住房和城乡建设部司局函

建司局函质〔2021〕94号

关于印发全国房屋建筑和市政设施调查试点县区 后台数据初查共性问题报告的函

全国房屋建筑和市政设施调查
试点县区后台数据初查共性问题报告

图2 2层及以上房屋填报为1层

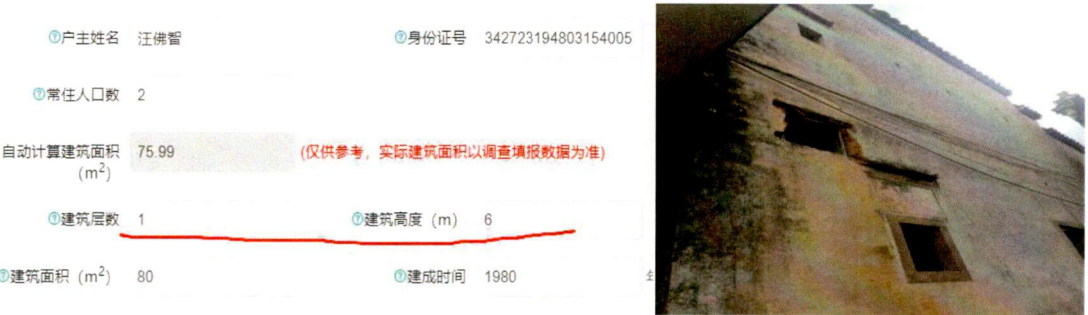
农村房屋层数的调查规则在导则和讲义中均有明确说明。初查中发现有明显的填报错误情况，填报层数与照片不对应。

图 3 房屋信息随意填写

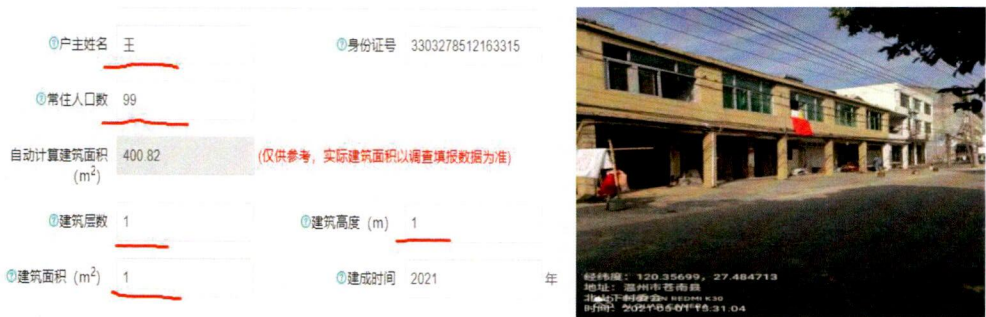
部分房屋户主姓名和常住人口数随意填写，如填报为独立住宅，户主姓名“王”，常住人口99人，建筑面积1平方米，建筑高度1米，明显不合常理。

图 5 多栋房屋户主姓名、照片一致

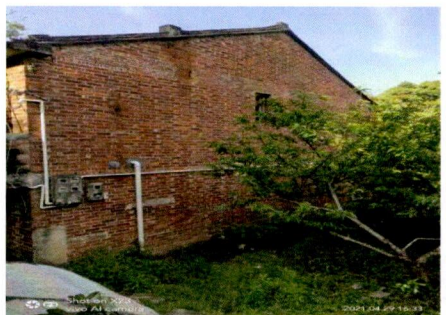
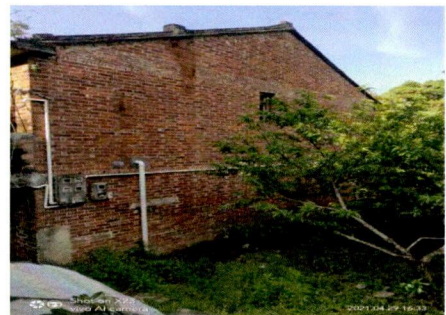
存在多栋房屋建筑（分别有唯一编码）户主姓名一致，照片为同一处，但具体信息不一致的情况，应现场抽查核实。

图 6 将非住宅房屋和辅助用房填报为独立住宅

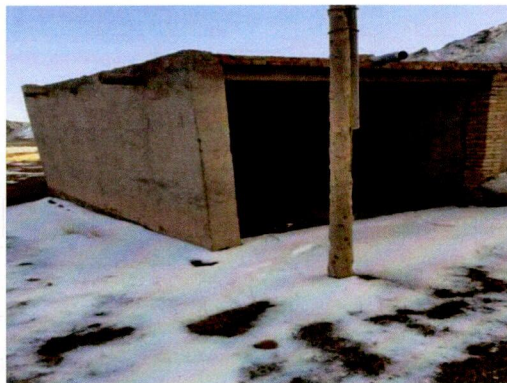
独立住宅、非住宅和住宅辅助用房在导则和讲义中均有明确定义和解释。调查中仍存在混淆不清的现象，如将明显属于非住宅房屋和辅助用房的房屋（从照片可以判断）按照独立住宅填报。

图 9 有明显的屋面塌陷但变形损伤填报为无

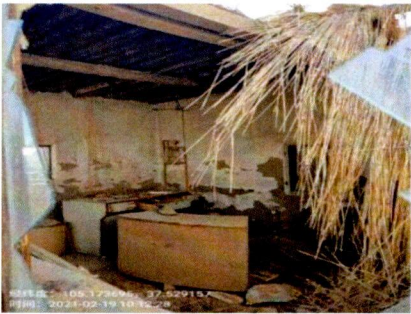
变形损伤主要包括墙体裂缝、屋面塌陷、墙柱倾斜、地基沉降等。现场通过观察进行判断，并与产权人或使用人充分沟通了解，是否存在损伤和损伤部位应也照片对应。下图照片中可见明显存在变形损伤，屋面已局部塌陷，但填报为无。

图 11 仅有大门照

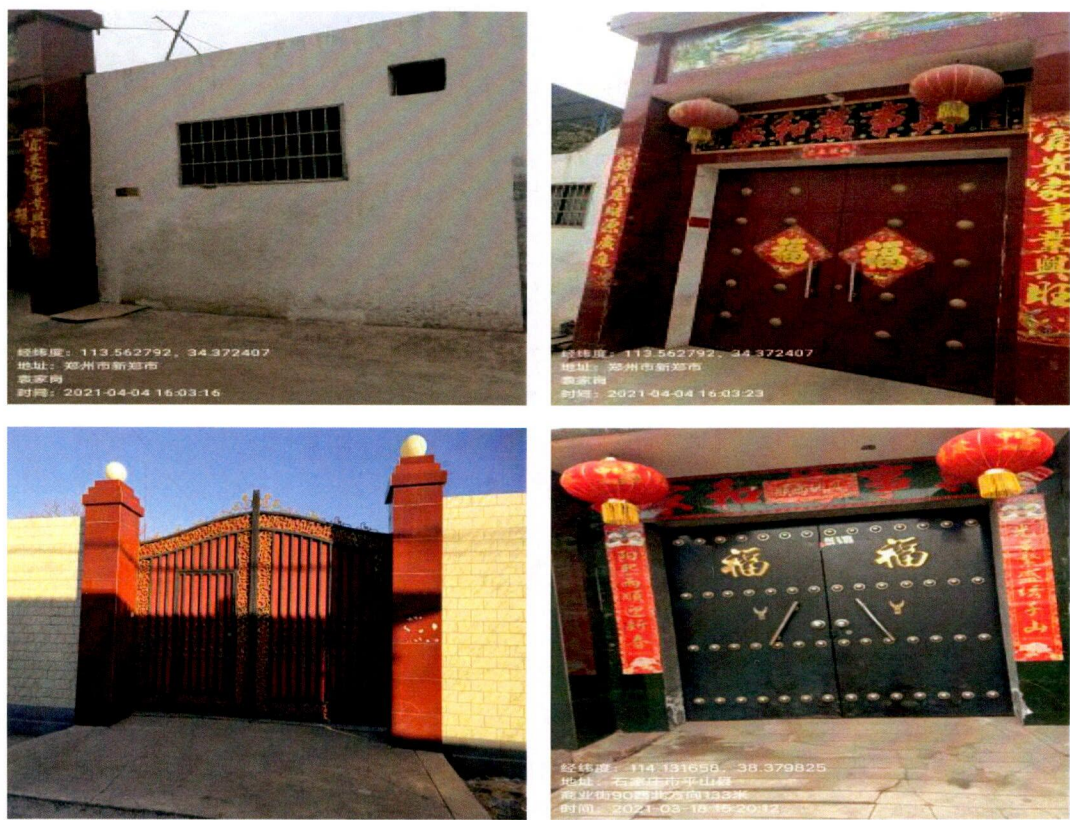
摄照片，应包含至少一张房屋建筑整体外观照片、周边场地存在安全隐患时的照片、变形损伤情况的照片以及抗震构造措施照片等。数量分别不超过 3 张，应能全面、准确、直观反映房屋现状。初查中发现在部分照片不能映外观现状，如仅拍摄外墙或大门、照片模糊、拍摄内景等问题。

图 5 道路现场照片

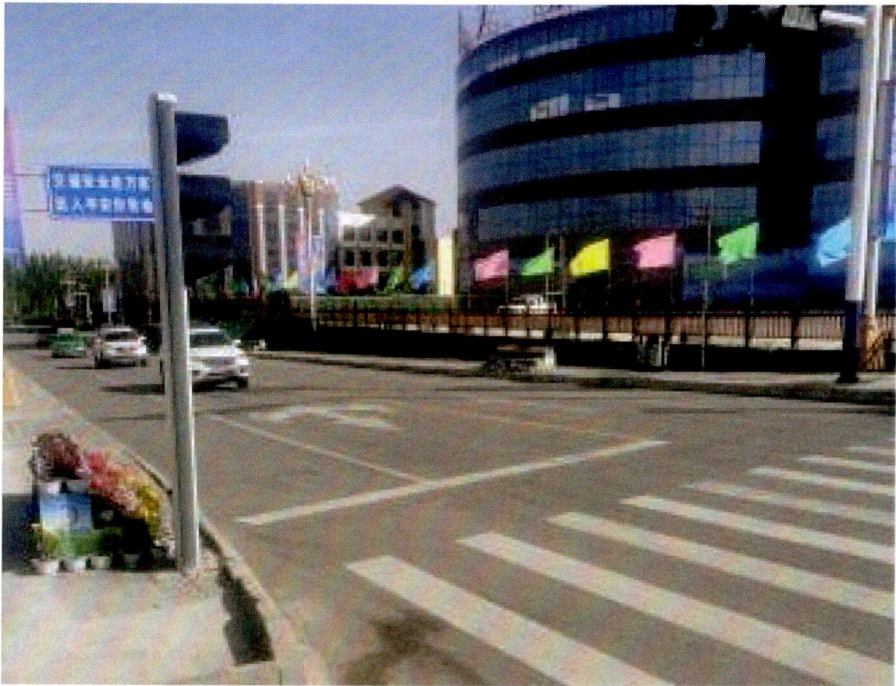
3. 录入的道路信息与现场照片不匹配，主要体现在机非混行处的录入，应与现场提供照片一致，譬如现况照片体现道路设有非机动车道，则录入信息应不属于机非混行。

④*是否机非混行 ☐ 否 ☒ 是 现况为单独机动车道

图 8 道路现场图片

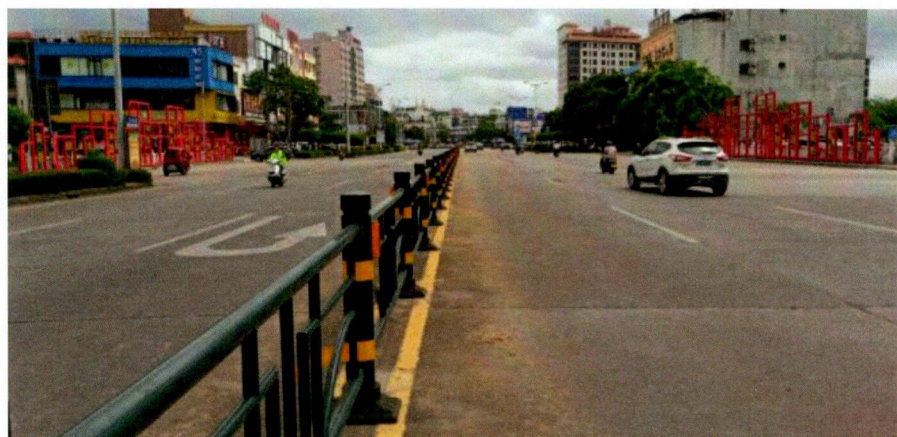
5. 路中设置中央护栏，可移动护栏不作为道路分幅的条件。

图 10 道路现场照片

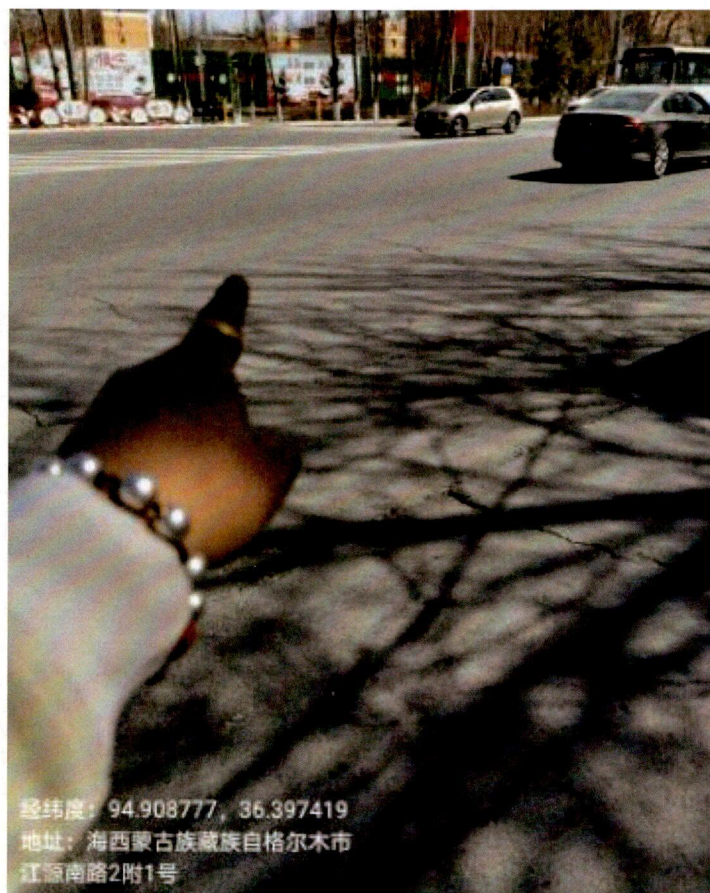
7. 现场照片信息应以体现路段断面信息为最佳，现场踏勘人员应注意交通安全，且照片信息不建议体现出个人肢体

图 16 净水厂设施现场照片

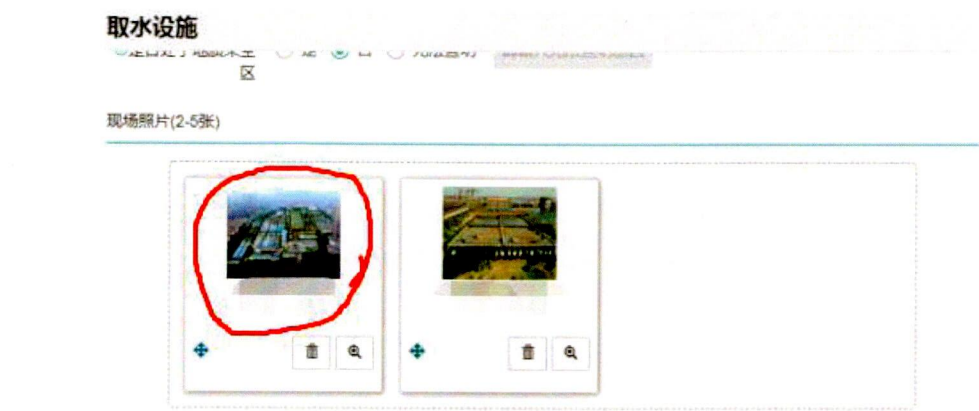
3. 数据不规范。在数据的审查过程中，发现设施现场调查信息中提供的现场照片不符合要求，如某净水厂设施提供的现场照片部分照片为效果图，个别试点县的供水管线数据中所有的输水管线和配水管线提供的现场照片所用的是同
